PRODUKT - INFORMATIONSBLATT Nr. 6 / 2013

HL50 – Serie: Verbesserung der Reinigungsmöglichkeit

Das ist zukünftig neu:

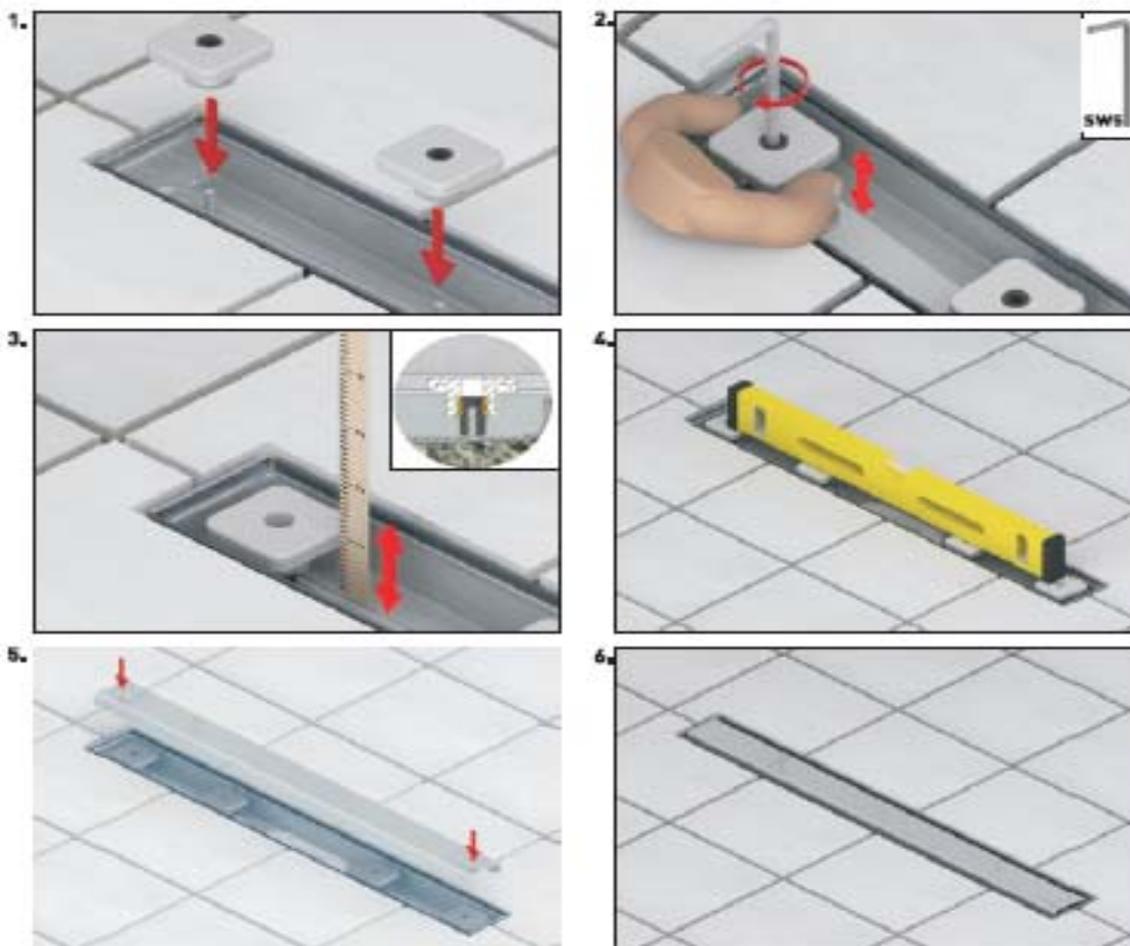
Geändert wird die Höhenverstellung der Abdeckung durch neuartige Stellschrauben. Bisher konnten die Stellschrauben zwecks Reinigung abgeschraubt werden, mussten anschließend jedoch wieder aufgeschraubt und neu justiert werden.

1. Die bisherigen Gewindebolzen (M8) werden durch dünne gewindelose Schweißstifte (UT-Stifte, d 4mm) ersetzt.

→ Hierdurch wird das Verfangen der Haare an den Stiften minimiert

2. Ein zusätzlicher Kunststoff-Gewindestift (M10) übernimmt die Höhenverstellung der Abdeckung, in Verbindung mit einer neu entwickelten Stellschraube.

→ Mit Hilfe eines Inbusschlüssels wird die Höhe fix eingestellt.

Zukünftig ist dieser Schraub- und Justiervorgang nur einmal bei der Montage erforderlich. Die eingestellte Höhe der Stellschraube ist damit fixiert. Zur Reinigung können die Stellschrauben dann herausgezogen werden und anschließend wieder aufgesteckt werden, ohne dass die Höheneinstellung verändert wird. Das erleichtert die Montage und besonders die Reinigung.

An der Höhenverstellbarkeit der Abdeckungen ändert sich nichts. Die Umstellung erfolgt fließend.
